令和 2 年 11 月 9 日  
三菱原子燃料株式会社

## MFC-1 型核燃料輸送物の設計変更承認申請の予定について

核燃料輸送物設計変更承認申請の予定について概要をご説明します。

図1 燃料要素構造図 (17×17型 12フィート)

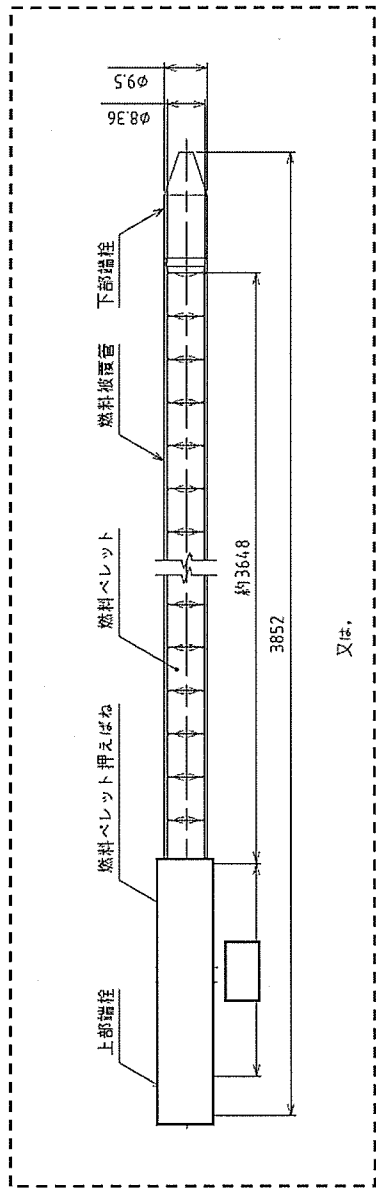
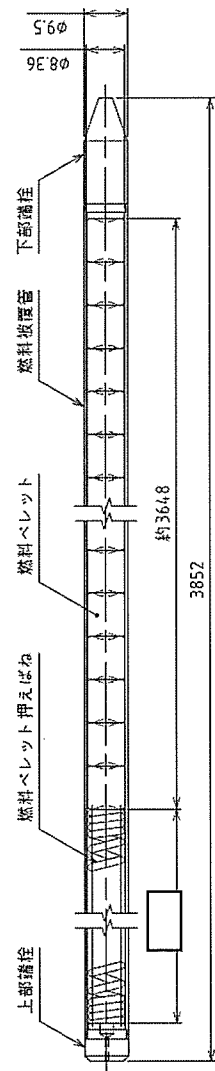
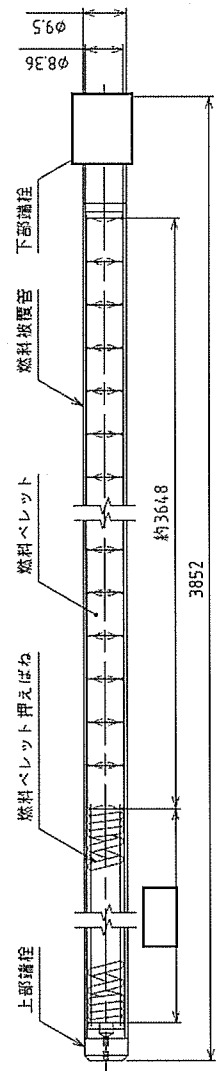
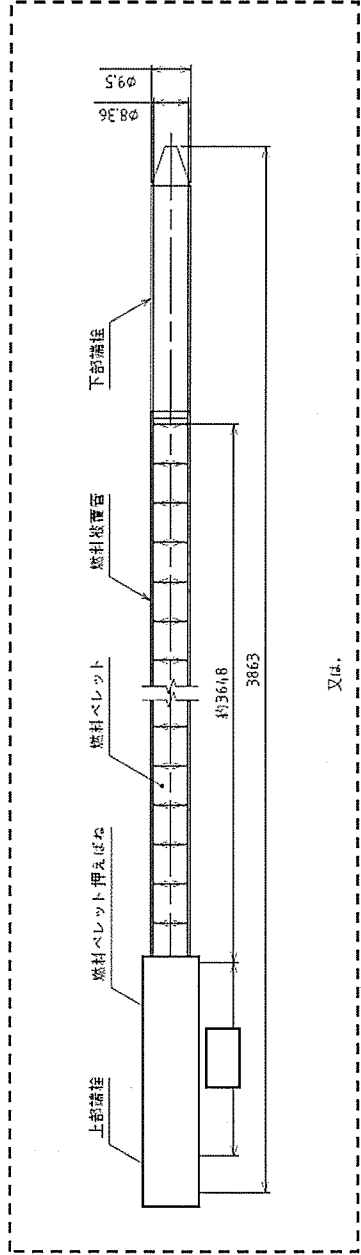
当該輸送物の収納物である 17×17 型 12 フィート燃料集合体の燃料棒の上部端栓及び燃料ペレット押えばねについて、従前の形状の他に新しい形状の仕様を追加します（図 1 及び図 2 参照）。なお、本変更に伴う解析評価の変更はない予定です。

(注記1) 上記燃料棒[3]種類と

ペレット2種類の組合せは任意

図2 燃料要素構造図 (17×17型 12フイート、高燃焼度燃料)

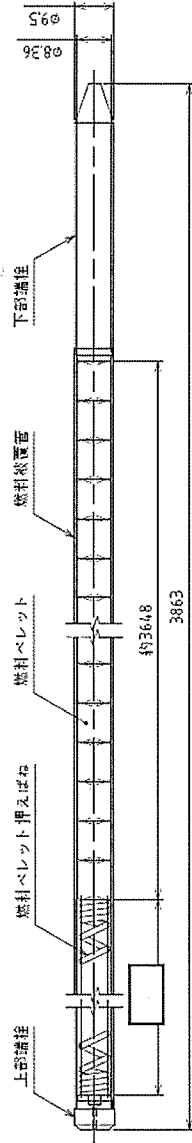
□:追加/変更箇所

(注記1) 上記燃料棒 2 種類と  
 ペレット 2 種類の組合せは任意  
 (注記2) 寸法記載のない細部の形状については代表例
